Supplier or Designer		Area: Terrafame Oy	Associate to drawing
Supplier's or Designer's drawing number		Building/Function	Replace / Replaced
	Name / Date	Drawing title: Kipsisakka-allas 3 tasolle +221.00	Phase / Weight kg
Design	P.Turunen / 18.12.2018	Pituusleikkaus salaojat 6 ja 7	Scale 1:1000/1:100
Checked			Application: Autocad / Part list
Approved		Drawing number: MRU181 / R8-3	Rev. / Sheet

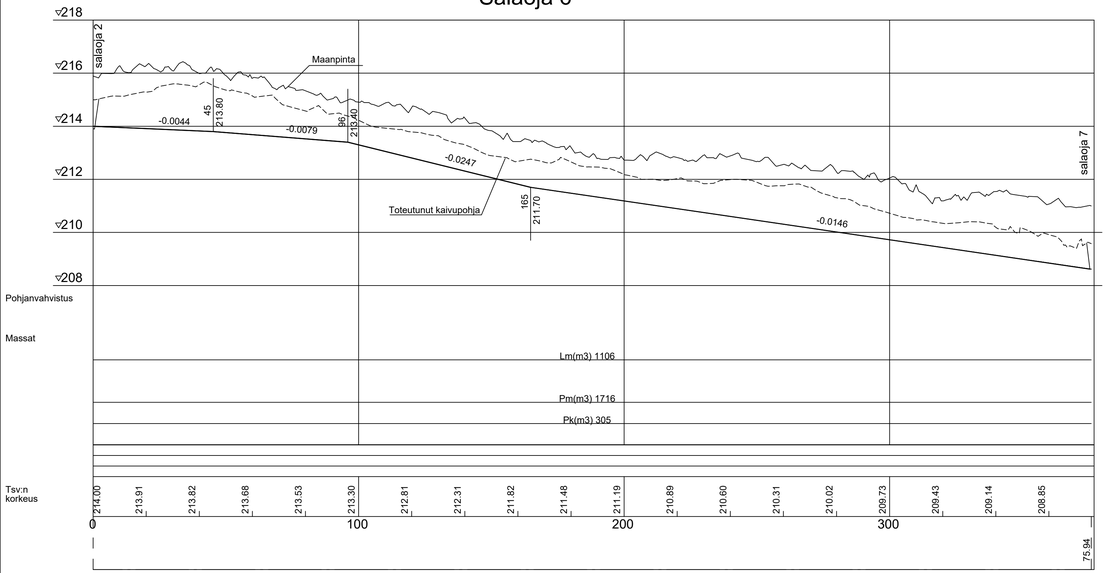
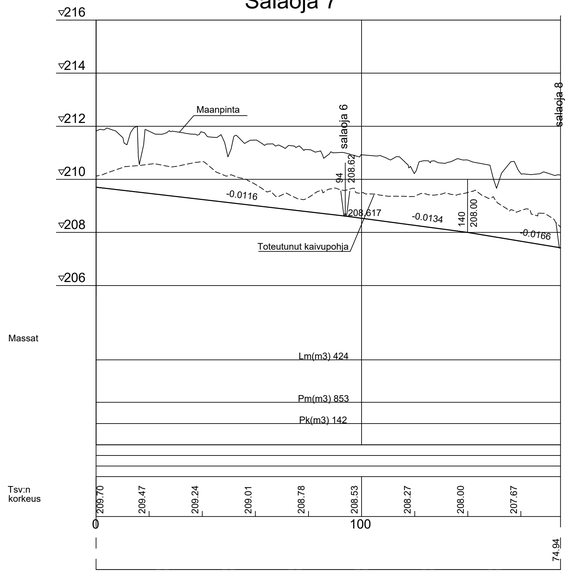
Rev.	Quant.	Date	Name	Approved	Description
A		18.3.2019	P.Turunen	E.Jarkko	Salaojien tyyppiä ja tasausta päivitetty
B		29.5.2019	P.Turunen	E.Jarkko	Lisätty toinen bentoniittimatto
C		31.5.2019	P.Turunen	E.Jarkko	Salaojatäytön kiilaus muutettu KaM 0/200
D		25.6.2019	P.Turunen	E.Jarkko	Vaihdettu bentoniittimattojen järjestys -> 6,5 mm matto alemmaksi
